**Avis de la Mission régionale d'autorité environnementale
de la région Nouvelle-Aquitaine
sur le projet de mise en compatibilité du PLUi du Tursan par
déclaration de projet
pour la réalisation d'un parc photovoltaïque de 8.5 ha
sur les communes de Miramont-Sensacq (40) et de Garlin (64)**

n°MRAe 2020ANA38

dossier PP-2019-9344

Porteur de la procédure : Communauté de communes Chalosse Tursan

Règlement graphique du PLU de Garlin avant et après mise en compatibilité (source : notice explicative page 6)

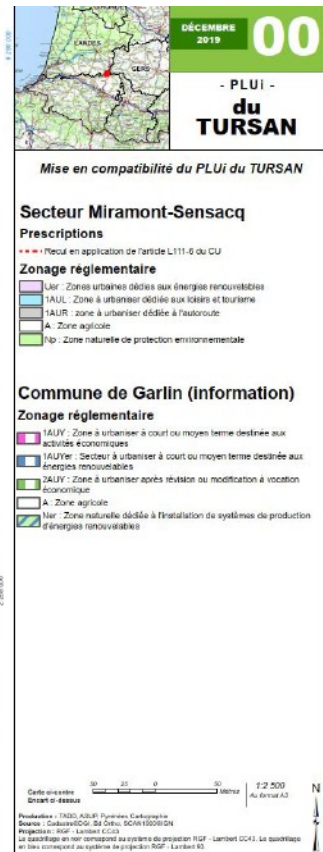
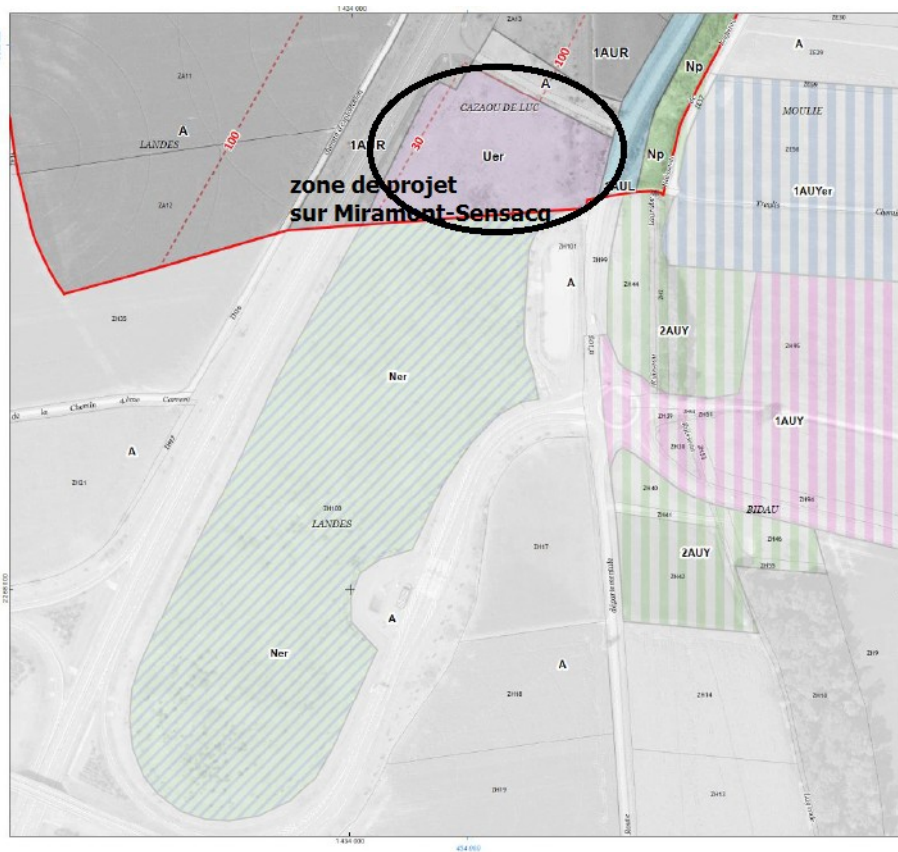
Sur la commune de Garlin les secteurs concernés par la MECDU représentent environ 8 hectares. Une zone Ner est créée au PLU.

La mise en œuvre des mesures d'évitement par le projet a impliqué une diminution significative de l'emprise initialement envisagée (le projet est passé de 14 ha à 8,7 ha⁵). Ceci est effectivement acté par les mises en compatibilité des deux documents d'urbanisme. Des incohérences apparentes restent cependant à lever concernant les surfaces, entre le document « projet »(8.7ha) et les surfaces annoncées pour les mises en compatibilité (9 .5 ha au total).

Les mesures de réduction d'impact concernant le renforcement des haies existantes et la création des haies bocagères complémentaire sont traduites par les deux OAP. Les implantations de panneaux restent quant à elles dépendantes des autorisations d'urbanisme. Elles devraient respecter les mesures d'évitement et de réduction d'impacts prévues dans l'étude d'impact mais ne sont pas imposées par les règlements tant du zonage Ner du Plu de Garlin que du zonage Uer du PLUi du Tursan.

Évolutions du PLU du Tursan secteur de Miramont-Sensacq

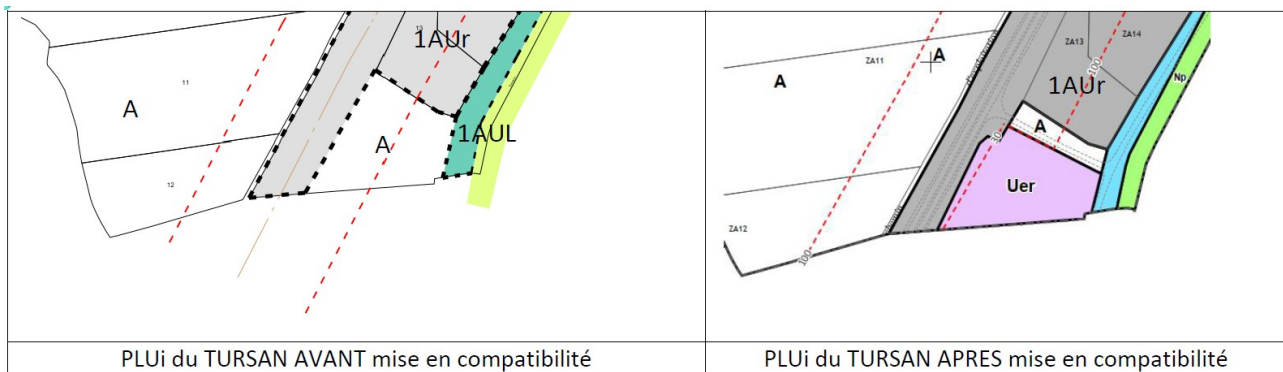
Sur la commune de Miramont-Sensacq, les secteurs concernés par la MECDU représentent environ 1,5 hectare. Un zonage Uer dédié aux énergies renouvelables est déjà existant au PLUi. Il sera étendu dans le cadre de la présente procédure.

La MRAE note également plus largement que les règlements des zonages Ner et Uer ne sont pas spécifiques à des implantations photo-voltaïques. L'évaluation environnementale fournie, qui s'appuie sur l'étude d'impact du projet de parc photovoltaïque, ne paraît donc pas superposable avec tout ce que permet le nouveau règlement du secteur, hormis la hauteur limitée à 4 mètres. Concernant le PLUi du Tursan par ailleurs, où existe déjà un secteur Uer, il serait attendu une présentation des secteurs relevant déjà de ce zonage.
